RESOLUCION No.

POR MEDIO DEL CUAL SE MODIFICA UN PERMISO DE VERTIMIENTOS Y SE ADOPTAN OTRAS DISPOSICIONES

Que a través del Informe técnico N° IT-04517-2026 del 30 de julio de 2026, se evaluó la solicitud presentada y se realizó visita al lugar de interés, el día 17 de julio de 2026; generándose las siguientes observaciones y conclusiones, las cuales son parte integral del presente acto, en el cual, se estableció lo siguiente:

Imagen 1. Zonificación área protegida predio FMI 018-108689

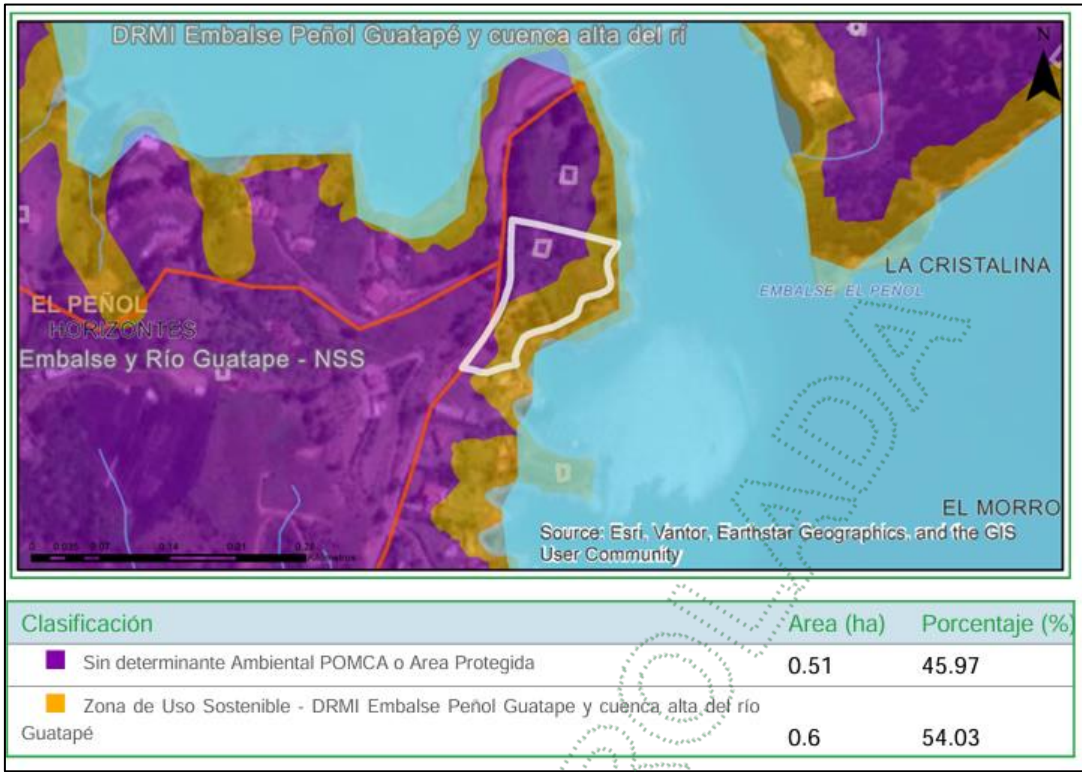
- **POMCA:** una vez consultado en el Sistema de Información Ambiental Regional SIAR de Cornare, el predio de interés no presenta restricciones ambientales por la zonificación de un Plan de Ordenación y Manejo de la Cuenca Hidrográfica – POMCA.
- **ÁREAS PROTEGIDAS:** mediante el Acuerdo Corporativo N°294 del 11 de septiembre de 2013, se redelimita y adopta el Plan de Manejo del Distrito Regional de Manejo Integrado del DRMI “Embalse Peñol – Guatapé y la Cuenca alta del río Guatapé”, presentando la siguiente zonificación para el predio de interés.

En las Zonas de Uso Sostenible además de las actividades permitidas y condicionadas para las zonas de preservación y restauración, se podrán adelantar actividades productivas asociadas a procesos de sustitución progresiva bajo sistemas agroforestales, silvopastoriles y agroecológicos, establecimiento de infraestructura complementaria para el desarrollo de las actividades productivas agropecuarias, construcción y adecuación de estructuras para turismo y educación ambiental en concordancia con el Plan de Ordenamiento Territorial. Densidad de vivienda: Se podrán adelantar proyectos de vivienda con una densidad máxima de tres (3) viviendas por hectárea para parcelaciones y loteos; y de cuatro (4) viviendas por hectárea para condominios.
